Respostas ao pedido de esclarecimento

EDITAL CONCORRÊNCIA 001/2022

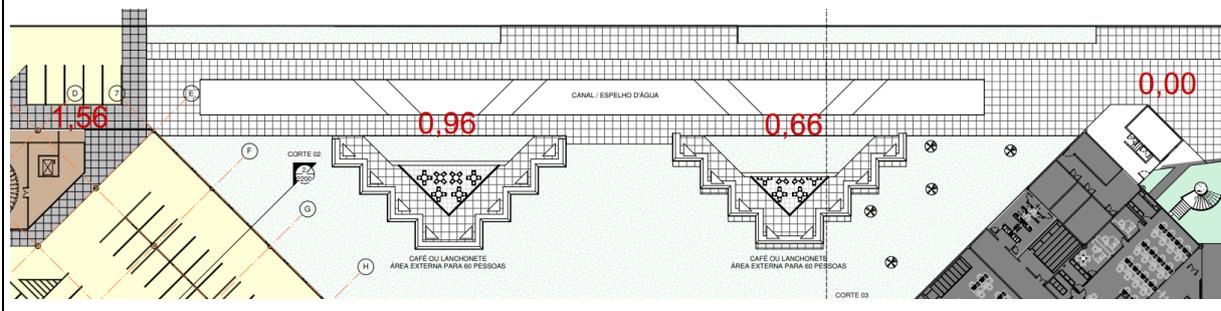
Poderiam indicar as cotas de nível que devemos considerar para áreas de café externo e espelho d'água? Precisamos entender os cortes e aterros que serão necessários nesta área do terreno.

RESPOSTA: A área externa deverá interligar o existente do Bloco 1 ao Bloco 2; os cafés, portanto, estarão no nível compatível com seu acesso. Segue informação básica que pode sofrer ajustes e modificação na fase de projeto.

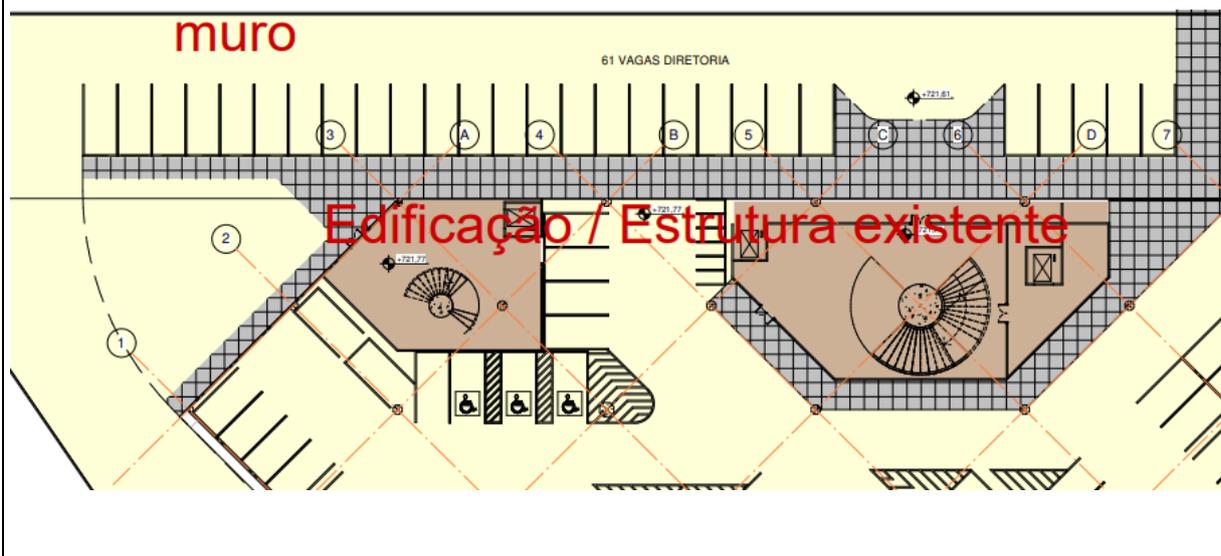
Em vistoria fomos informados que devemos prever um recuo de 10 m para execução do novo muro de divisa com a área fabril, poderiam nos indicar essa nova localização em projeto?

RESPOSTA: Essa informação se refere ao limite indicado em projeto conceitual e se trata da área entre as 61 vagas externa de diretoria e o muro da área fabril. O recuo será de acordo com o projeto e deverá ser executado prevendo, calçadas, vagas e áreas de manobra.

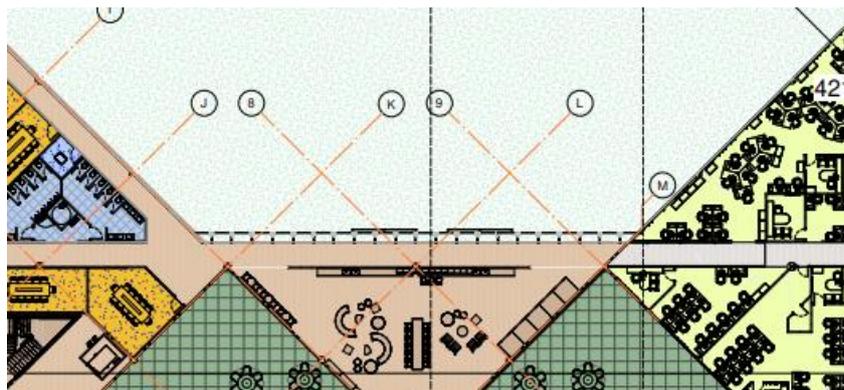
Em quais fachadas devemos prever a instalação de spider glass?

Inicialmente está previsto Spider Glass na fachada que une os dois blocos, em todo os pavimentos, mas seu uso não é limitante a área e pode ser utilizado em outras áreas.

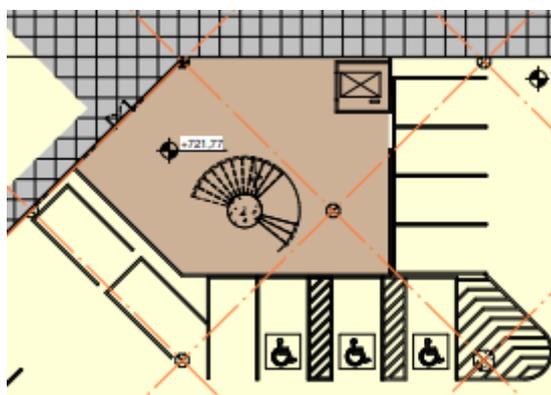
Poderiam nos indicar nos layouts quais são as recepções de serviço? Além de piso em porcelanato ou granito o que devemos prever para parede e forro? Pintura para as paredes e forro em gesso pintado?

RESPOSTA: Deve ser previsto revestimentos e decoração compatíveis ao ambiente. Na fase de projeto deverão ser estudados os aspectos harmônicos dos elementos, ambientes e fachadas além de suas compatibilidades com o uso e usuário, inclusive podendo ser propostos outros materiais não mencionados desde que sejam de qualidade, finalidade e faixa de custo semelhantes ao indicado em memorial.

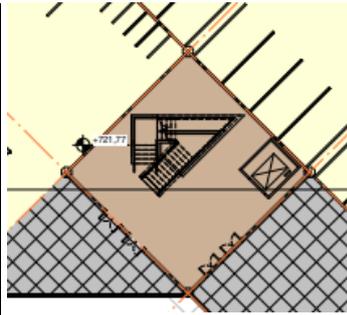
Poderiam nos indicar nos layouts quais são as recepções de acesso comum? Além de piso em assoalho de madeira o que devemos prever para parede e forro? Pintura para as paredes e forro em gesso pintado? Para iluminação indireta devemos prever execução de sanca?

RESPOSTA: Deve ser previsto revestimentos e decoração compatíveis ao ambiente. Na fase de projeto deverão ser estudados os aspectos harmônicos dos elementos, ambientes e fachadas além de suas compatibilidades com o uso e usuário, inclusive podendo ser propostos outros materiais não mencionados desde que sejam de qualidade, finalidade e faixa de custo semelhantes ao indicado em memorial.

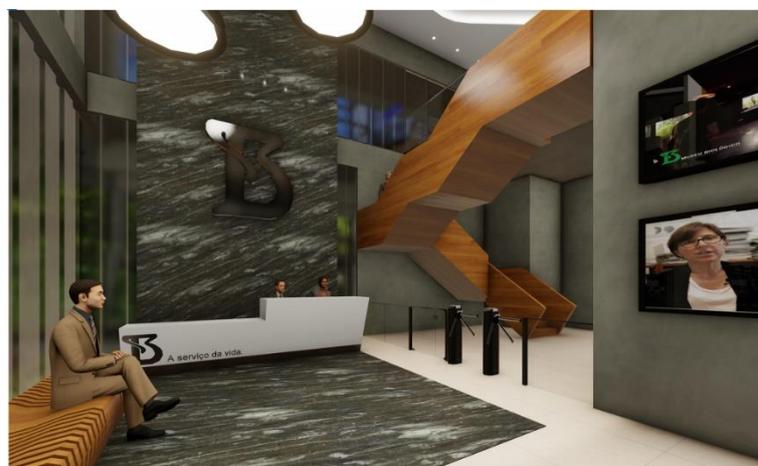
Para recepção do 1º pavimento, devemos seguir com a estética proposta no 3D disponível na pasta CA-ESTUDO?

Piso e revestimento de parede atrás do balcão em mármore, demais paredes com aplicação de textura em cimento queimado, escada de interligação com o 2º pavimento revestida em marcenaria, forro em gesso com iluminação embutida e pendentives.,

RESPOSTA: Todas as imagens do edital são referências. Deve ser previsto revestimentos e decoração compatíveis ao ambiente. Na fase de projeto deverão ser estudados os aspectos harmônicos dos elementos, ambientes e fachadas além de suas compatibilidades com o uso e usuário, inclusive podendo ser propostos outros materiais não mencionados desde que sejam de qualidade, finalidade e faixa de custo semelhantes ao indicado em memorial.

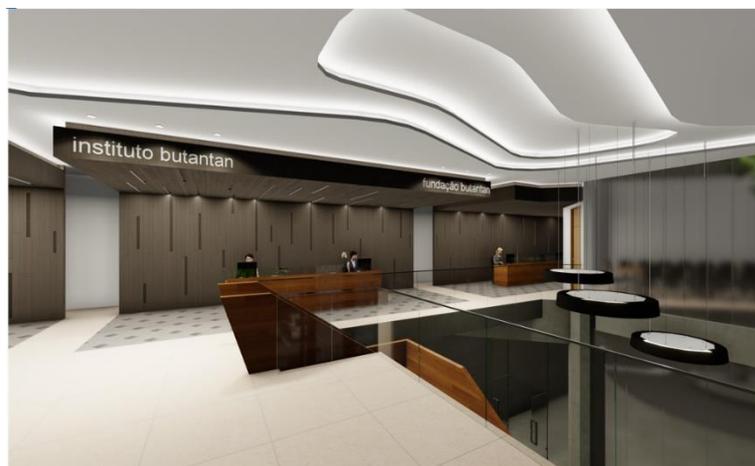
Para recepção da diretoria, devemos seguir com a estética proposta no 3D disponível na pasta CA-ESTUDO?

Temos uma divergência de informações para o revestimento de piso, no 3D temos piso revestido em mármore e no memorial temos indicado a instalação de piso em madeira cumaru, com qual opção devemos seguir? Para parede e forro devemos considerar: pintura para paredes, forro em gesso com execução de sanca curva para iluminação indireta (para área geral) e para área de recepcionistas consideramos painel em marcenaria ripado com forro rebaixado revestido em marcenaria?

RESPOSTA: Todas as imagens do edital são referências. Deve ser previsto revestimentos e decoração compatíveis ao ambiente. Na fase de projeto deverão ser estudados os aspectos harmônicos dos elementos, ambientes e fachadas além de suas compatibilidades com o uso e usuário, inclusive podendo ser propostos outros

materiais não mencionados desde que sejam de qualidade, finalidade e faixa de custo semelhantes ao indicado em memorial.

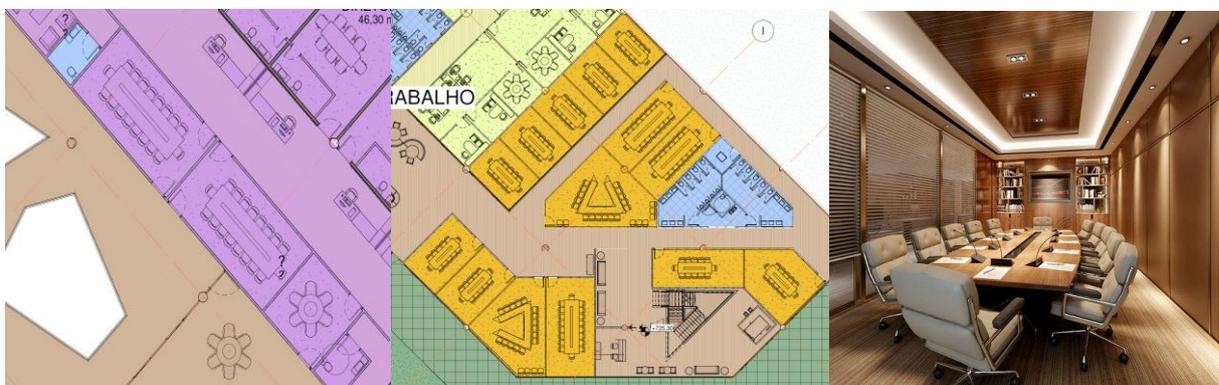
Todas as salas de diretores serão iguais ou devemos propor tipologias diferentes para elas?

RESPOSTA: Tipologias diferentes.

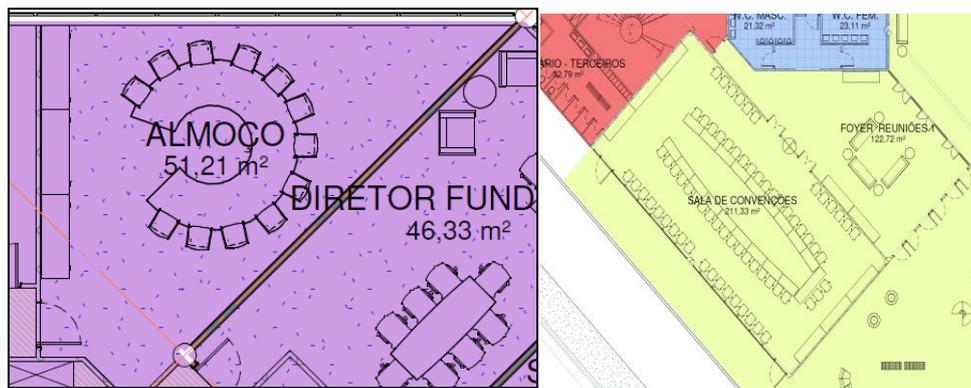
Para sala de almoço 2º pavimento (em roxo) e sala de convenções e foyer de reuniões 3º pavimento (em amarelo), devemos seguir com a imagem de referência abaixo?

Piso em madeira cumaru, paredes em drywall com revestimento em painéis de marcenaria e pintura, forro de gesso com com luminárias embutidas e sanca para iluminação indireta? Para estas salas as mesas devem possuir acabamento madeirado e assentos em couro, correto?

RESPOSTA: Todas as imagens do edital são referências. Deve ser previsto revestimentos e decoração compatíveis ao ambiente. Na fase de projeto deverão ser estudados os aspectos harmônicos dos elementos, ambientes e fachadas além de

suas compatibilidades com o uso e usuário, inclusive podendo ser propostos outros materiais não mencionados desde que seja de qualidade e finalidade e faixa de custo semelhantes ao indicado em memorial. No caso estão sendo comparados ambientes com uso/usuários diferentes, sala de almoço, ambiente informal de diretoria com sala de conferencia e convenções altamente formal.

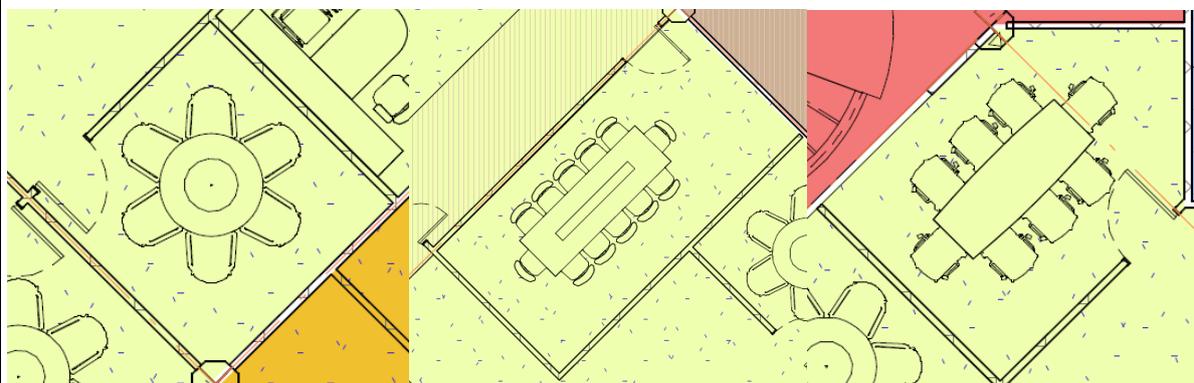
No memorial de arquitetura não temos definições de acabamentos para salas de reuniões do staff. Devemos considerar face frontal em divisória industrial vidro duplo piso x teto, demais paredes em drywall, revestimento de piso em carpete, para as paredes aplicação de painéis acústicos revestidos em tecido para melhor desempenho acustico da sala, forro com tabeira em gesso e miolo em forro modular padrão 625x625? Para todas tipologias de salas devemos considerar instalação de vidro lousa extra clear 4mm? Para estas salas as mesas devem possuir acabamento madeirado e os assentos precisam ter revestimento em couro?

RESPOSTA: As salas de reunião que comportem acima de 6 pessoas devem ser providas de TV e equipamentos multimídia, lembrando que na fase de projeto deverão ser estudados os aspectos harmônicos dos elementos, ambientes e fachadas além de suas compatibilidades com o uso e usuário, inclusive podendo ser propostos outros materiais não mencionados desde que seja de qualidade e finalidade e faixa de custo semelhantes ao indicado em memorial.

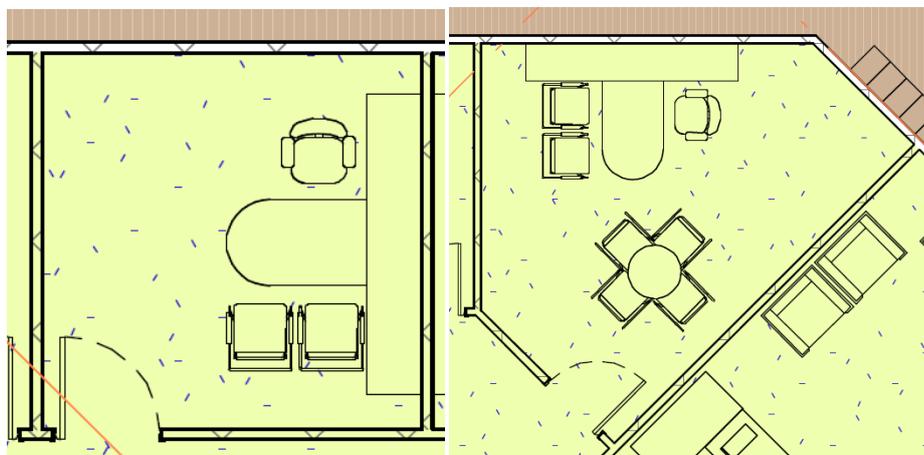
Em memorial temos especificado para salas dos gestores, divisória industrial vidro duplo piso x teto com persiana interna, além disto, o que devemos considerar para estas salas? Piso revestido em carpete, paredes aplicação de painéis acústicos revestidos em tecido para melhor desempenho acustico da sala, forro com tabeira em gesso e miolo em forro modular padrão 625x625? Para estas salas devemos considerar instalação de vidro lousa extra clear 4mm?

RESPOSTA: Considerar todos os itens descritos. Lembrando que na fase de projeto deverão ser estudados os aspectos harmônicos dos elementos, ambientes e fachadas além de suas compatibilidades com o uso e usuário, inclusive podendo ser propostos outros materiais não mencionados desde que seja de qualidade e finalidade e faixa de custo semelhantes ao indicado em memorial.
